**ETUDE D'IMPACT
& DOSSIER LOI SUR L'EAU**

Extension de la zone d'activités économiques Ecoparc 4 (27)

**Note complémentaire –
Courrier du 26 mars 2019**

**Demande de compléments relative au dossier d'autorisation environnementale
concernant l'extension de la zone d'activités économiques Ecoparc 4**

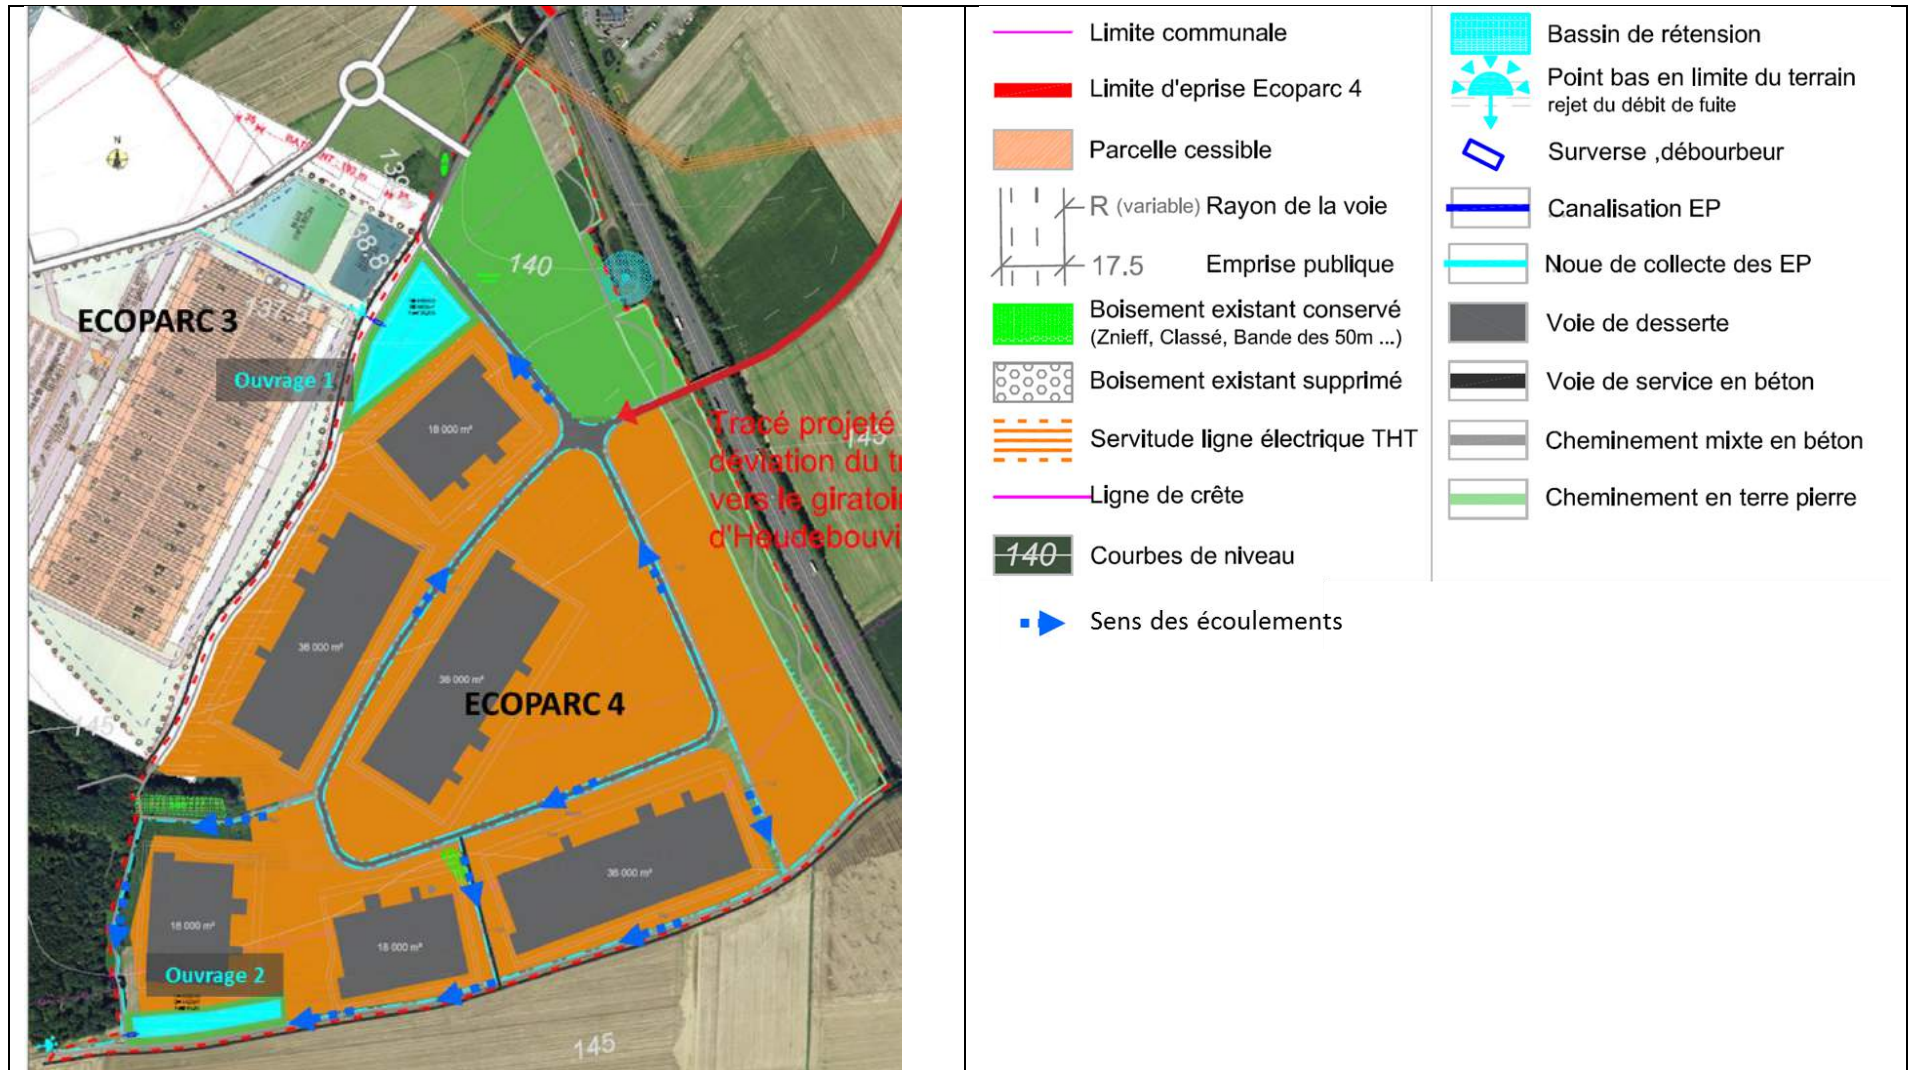
Si le volume des 2 bassins de rétention projetés sur la zone sud est communiqué (note hydraulique p30), il manque :

1. les surfaces et profondeurs de ces bassins ;

La localisation des bassins de gestion des eaux pluviales est rappelée sur la figure en page suivante (extrait du plan de masse – source : Ingé-Infra).

Les surfaces et profondeurs des ouvrages sont indiquées dans le tableau ci-dessous :

Les caractéristiques des deux bassins de rétention sont présentées sur les coupes et plans situés en annexe.

Figure n°1 Contexte hydrologique actuel sur le secteur 2

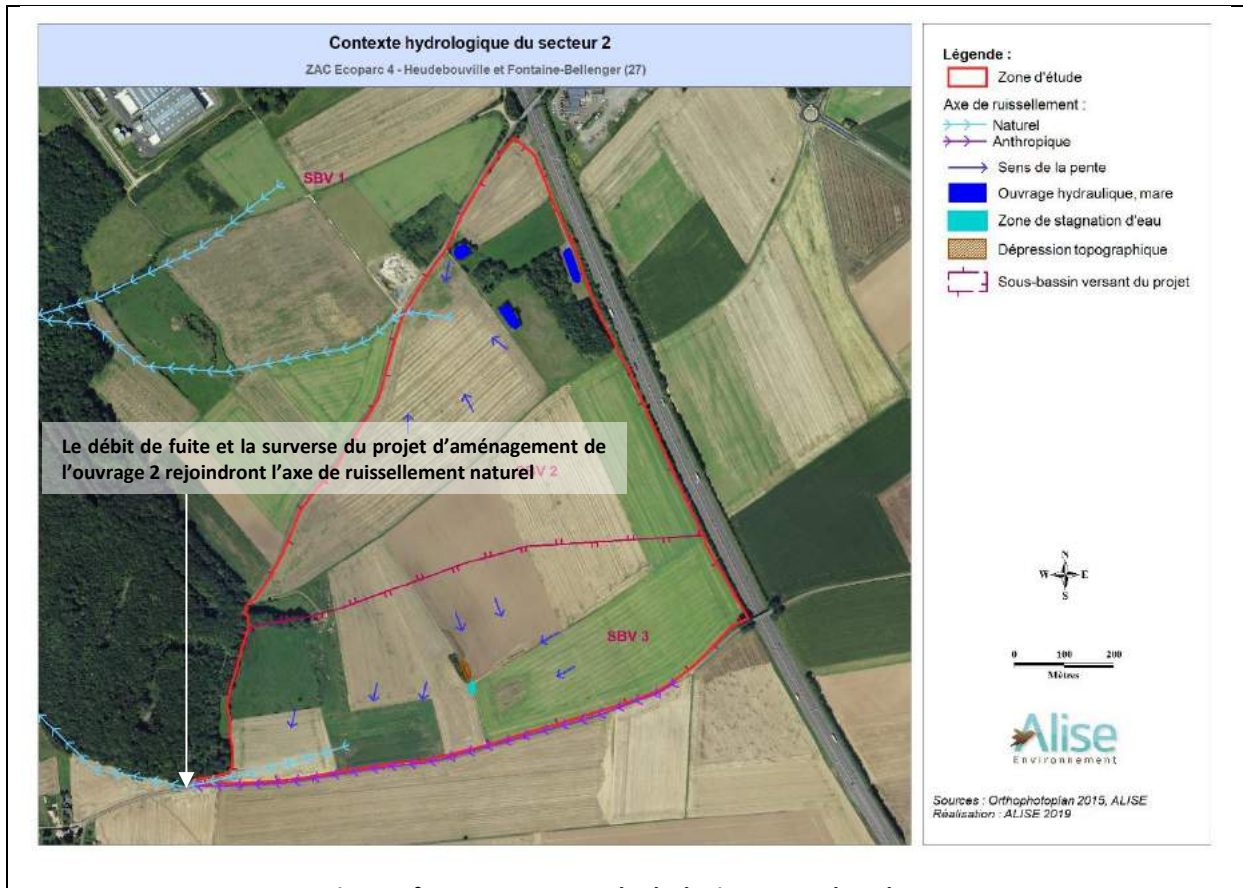
5. convention de rejet

Indiquer si le débit de fuite et surverse du bassin de rétention SBV3 sont dirigés sur une parcelle publique ou privée. Transmettre une convention de rejet avec le propriétaire privé le cas échéant.

Le débit de fuite et la surverse de l'ouvrage 2 (SBV3) **sont dirigés vers la route d'Ingremares** et rejoindront ensuite l'axe de ruissellement naturel comme l'illustre la figure suivante.

Pour une pluie vicennale, le débit de pointe actuel de SBV 3 est estimé à 100 l/s. Les eaux de ruissellement de ce sous-bassin versant rejoignent actuellement l'axe de ruissellement naturel (cf. figure et photographie précédente). Le débit de fuite projeté de l'ouvrage 2 (30 l/s) est inférieur au débit de pointe actuel du sous-bassin versant.

Aménagement ECOPARC 4
PLAN DES OUVRAGES ZONE 1
HEUDEBOUVILLE

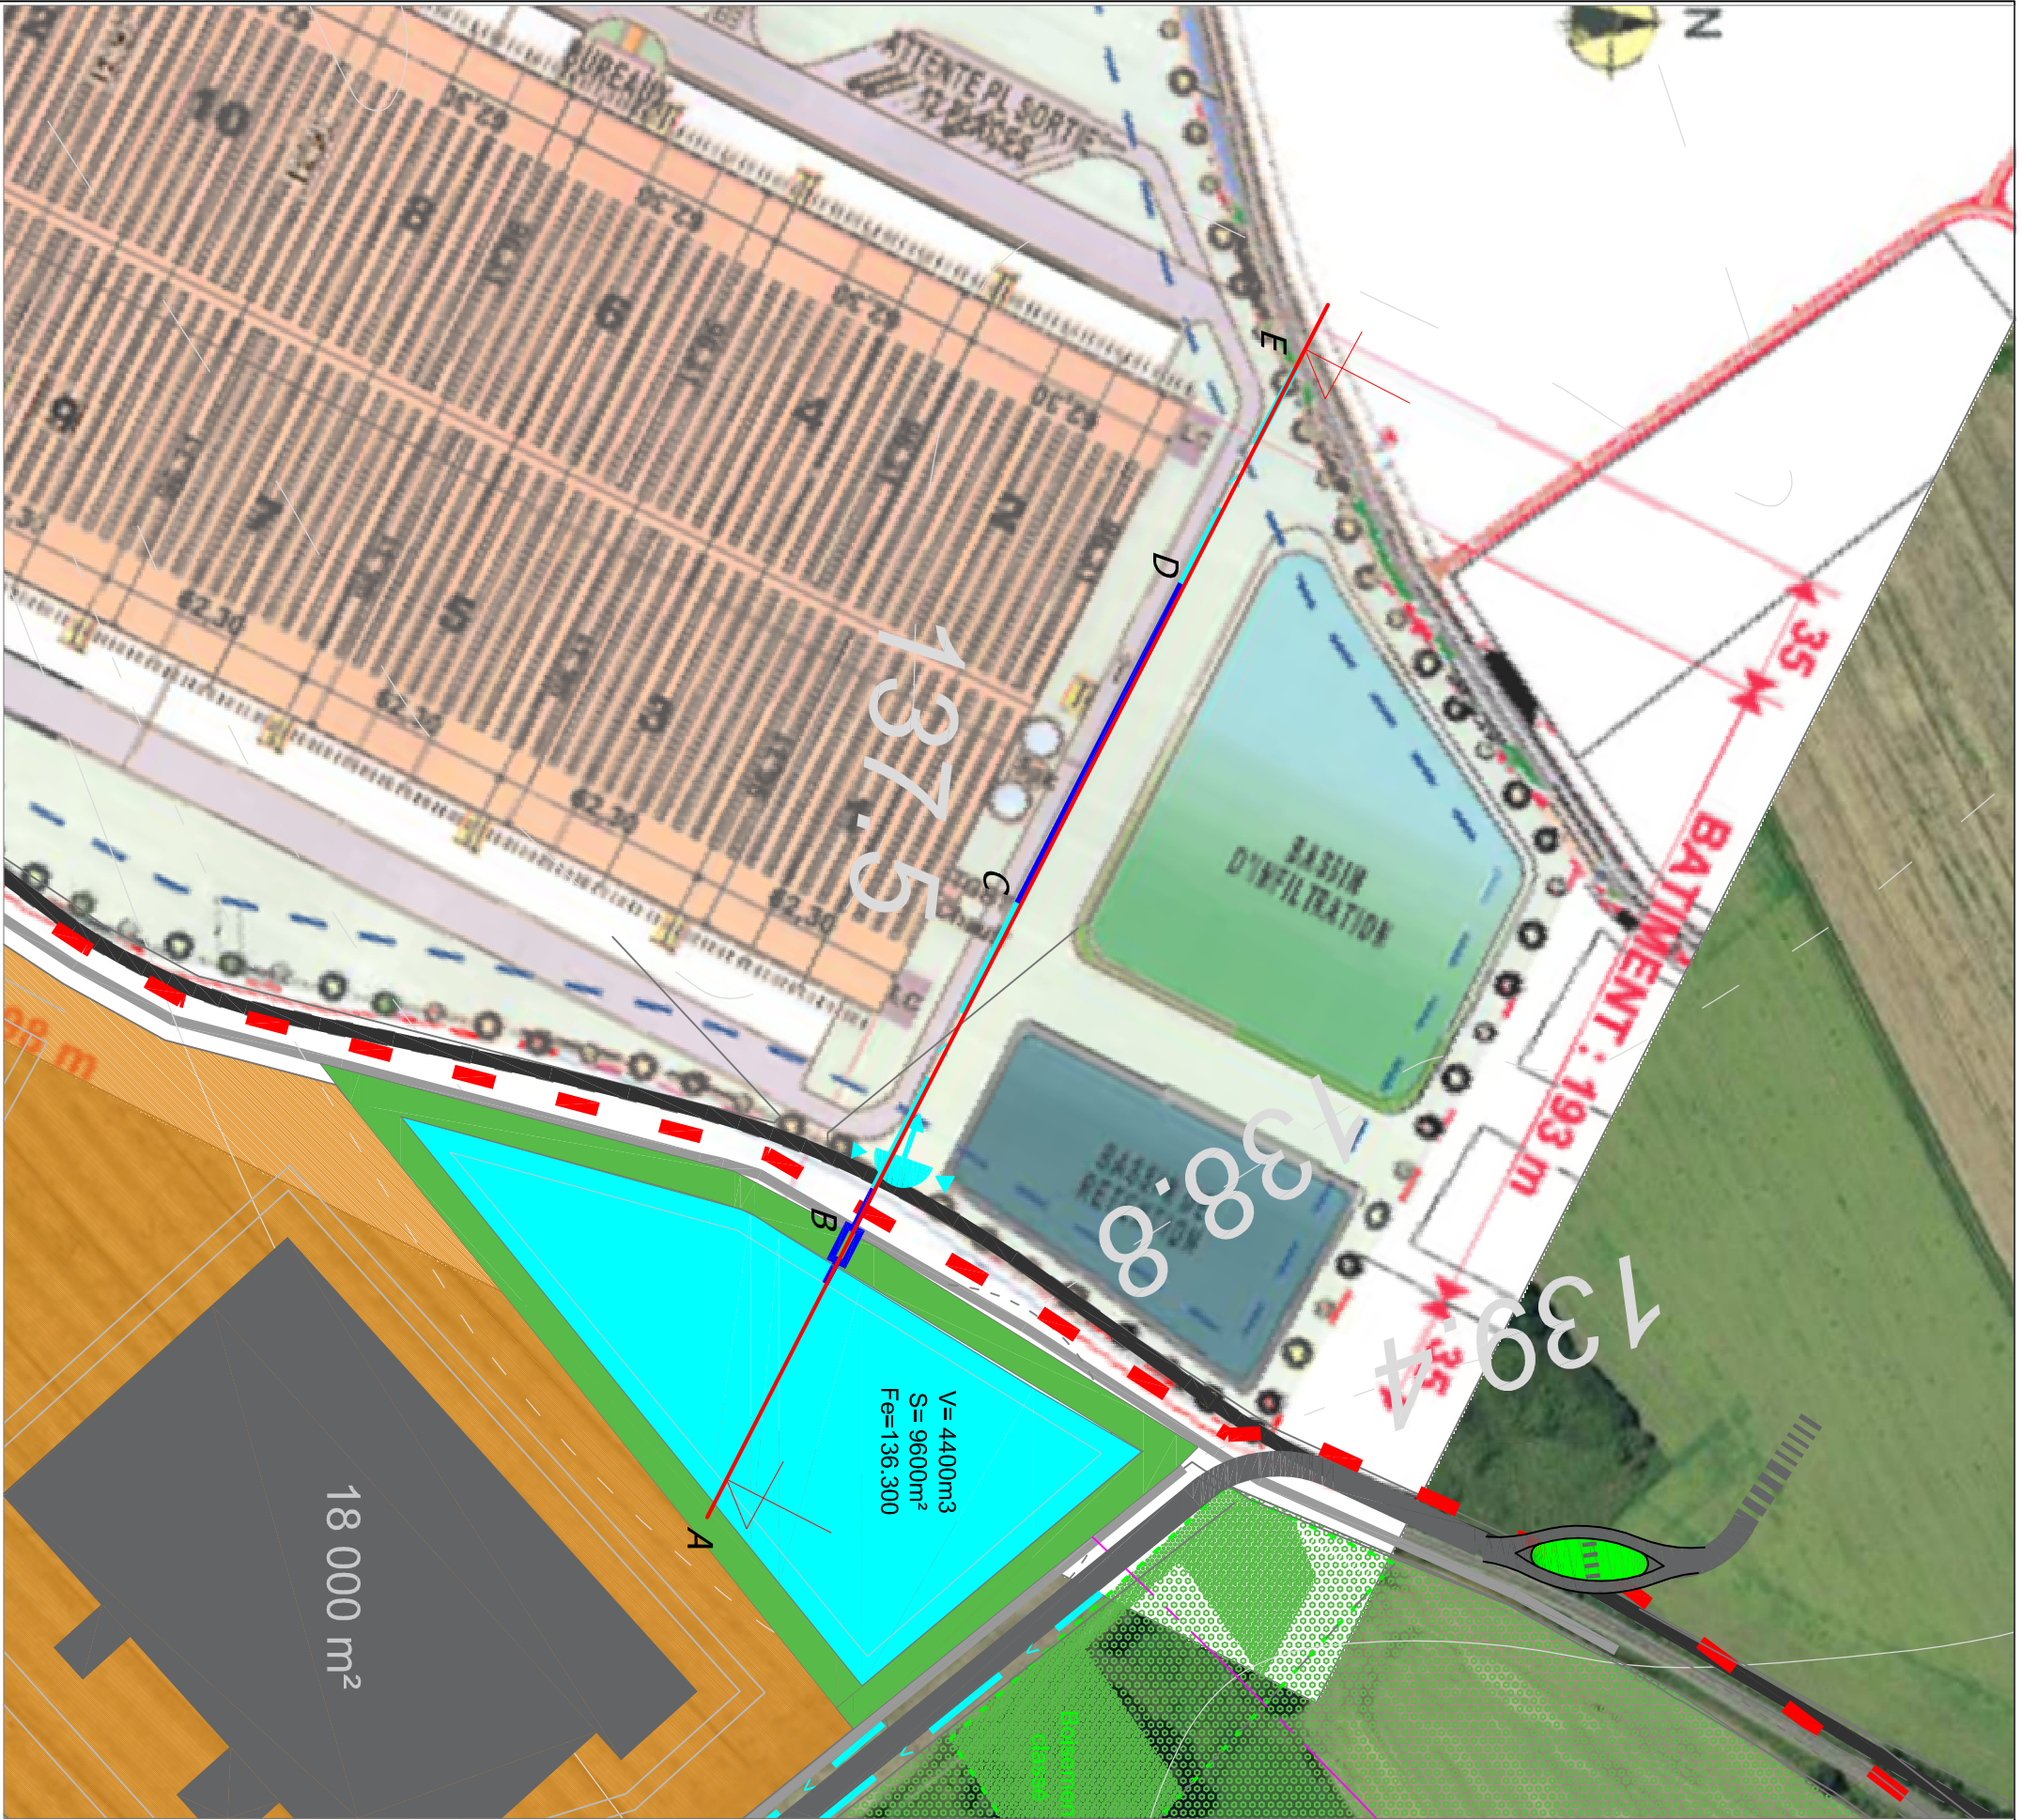
2. un plan des ouvrages avec les profils en long et en travers de ces ouvrages avec descriptif de leur surverse et leur débit de fuite et autres éléments connexes (grille, débourbeur...).

Les profils en long des ouvrages sont fournis en annexe 1 et les profils en travers en annexe 2. Le tableau ci-dessous est une synthèse des données présentées dans la note hydraulique :

Annexe 3 Plan de masse

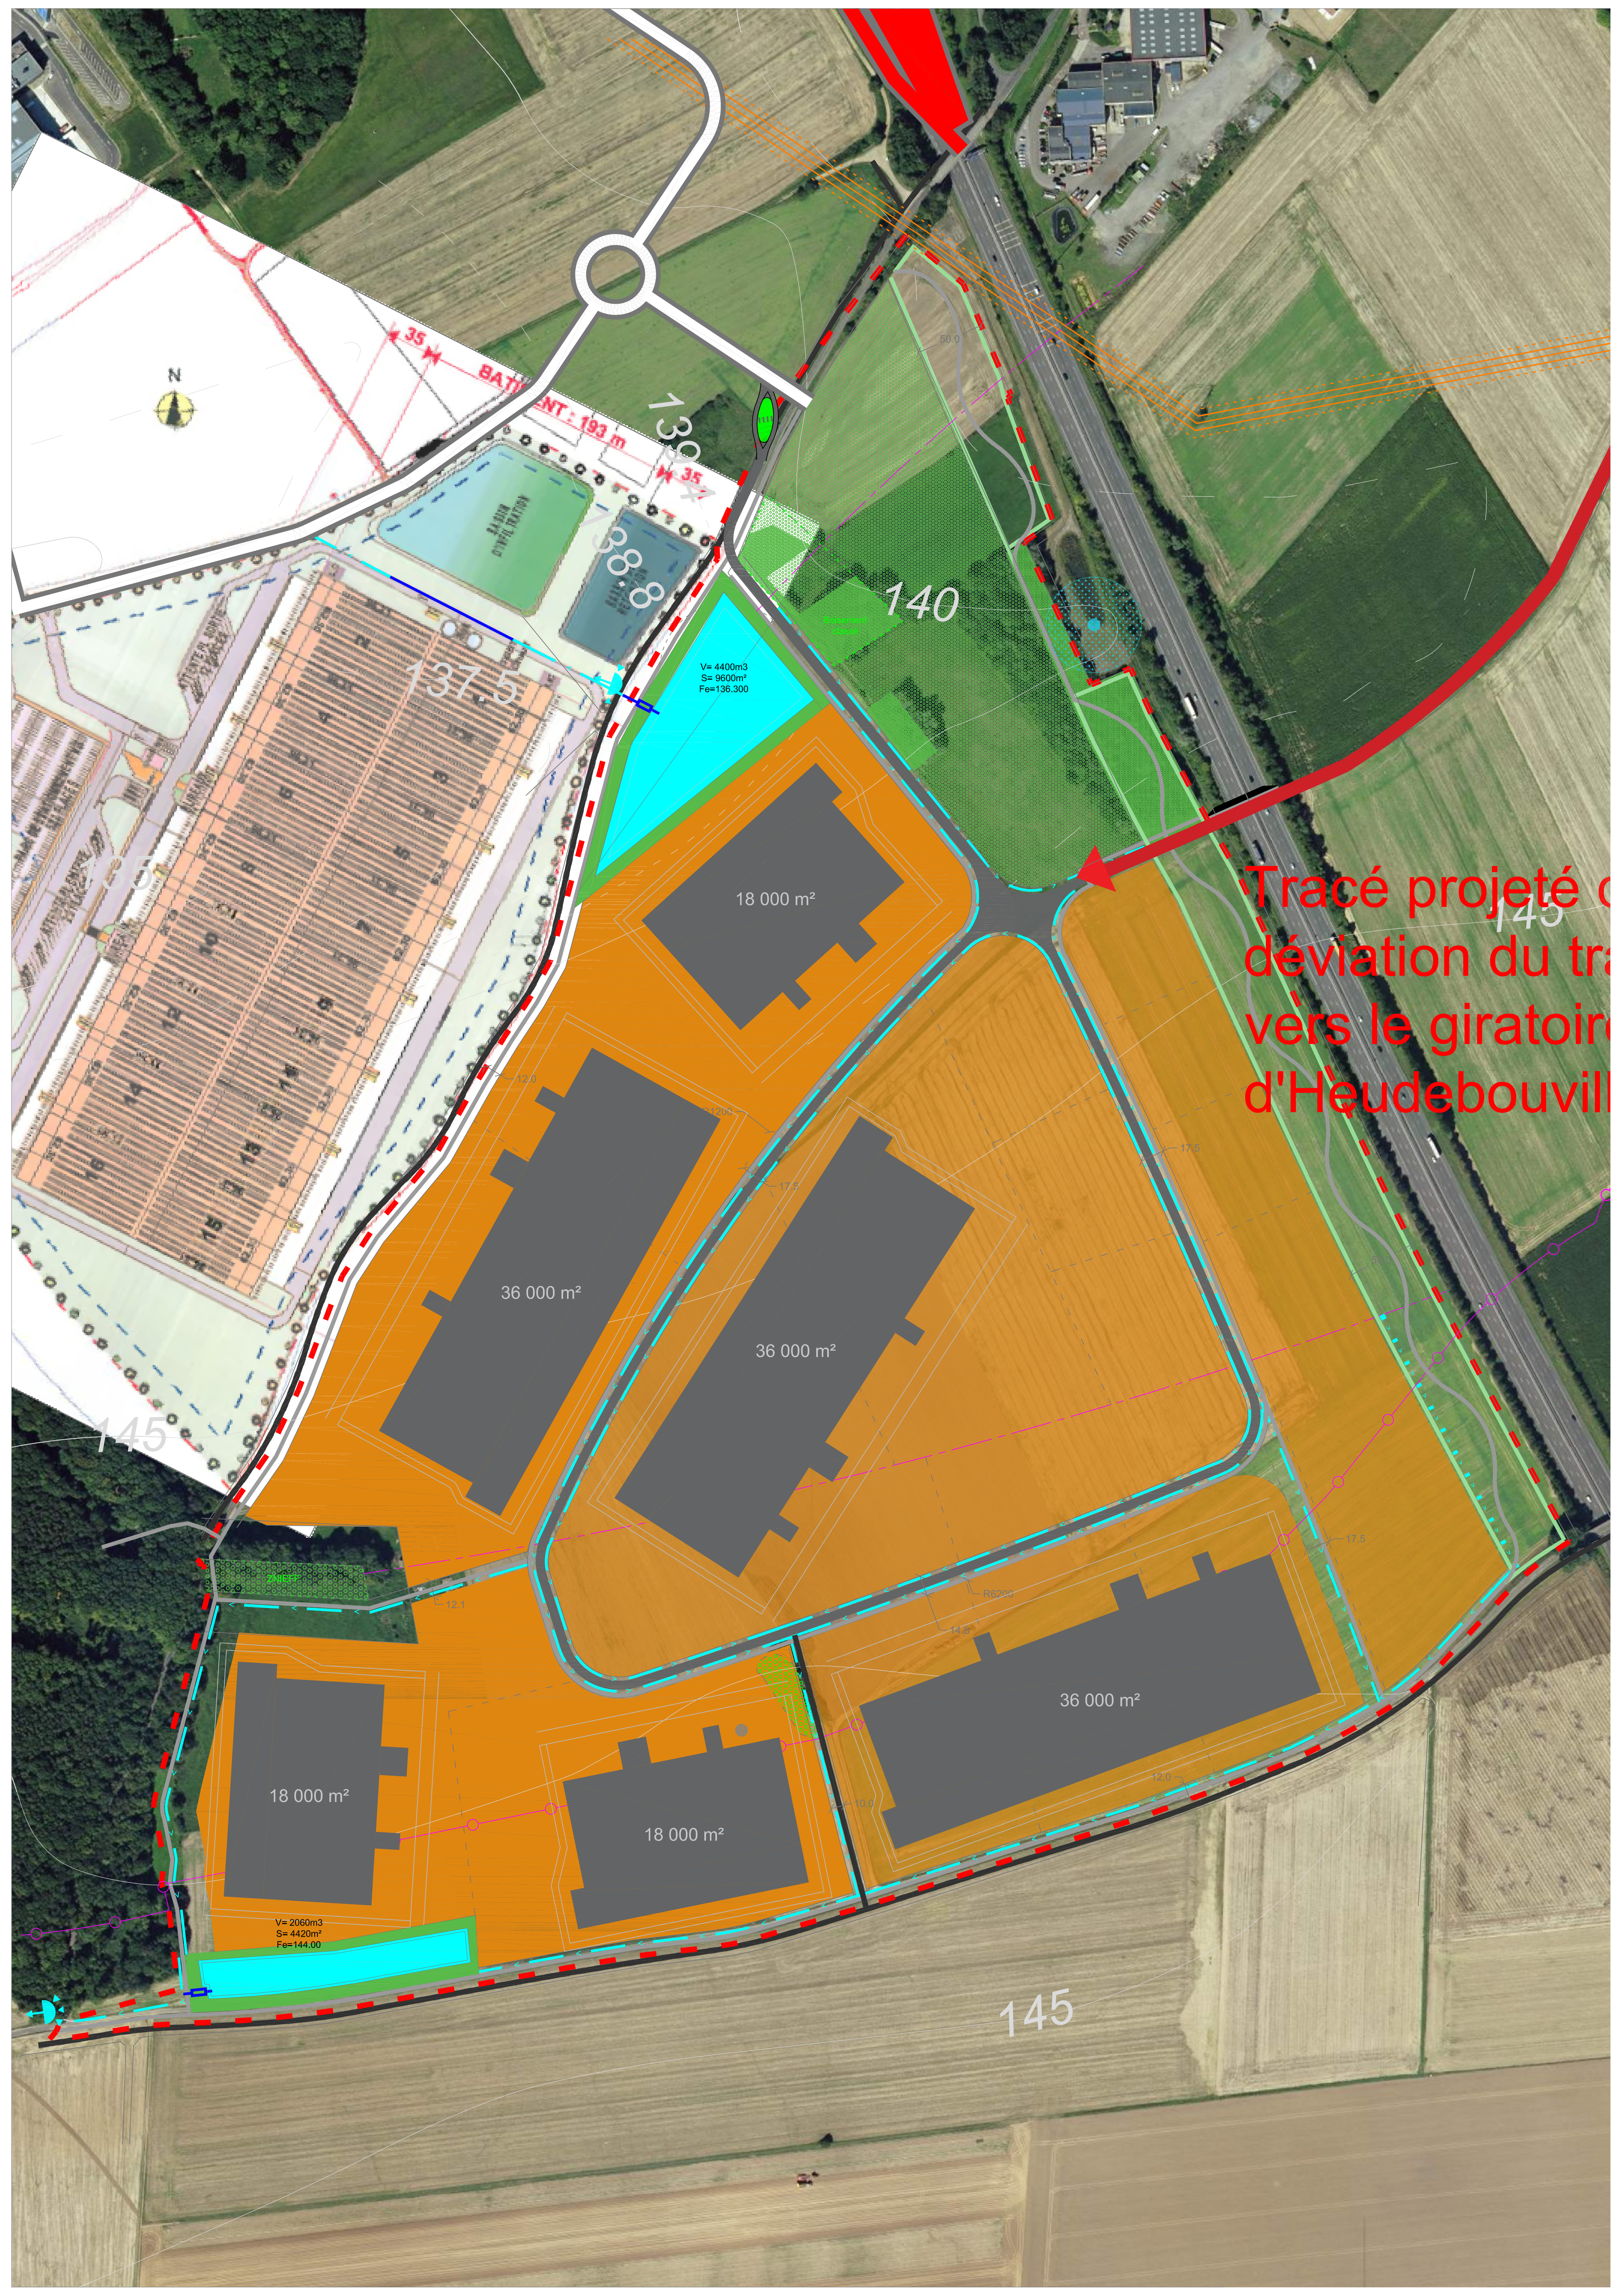
- un plan masse des aménagements pluviaux. Le plan de la figure 9 p32 de la note hydraulique pourra être complété avec les caractéristiques des aménagements. Le plan sous format A3 permettra d'en assurer sa lisibilité.

Le plan de masse du projet est fourni en annexe 3.
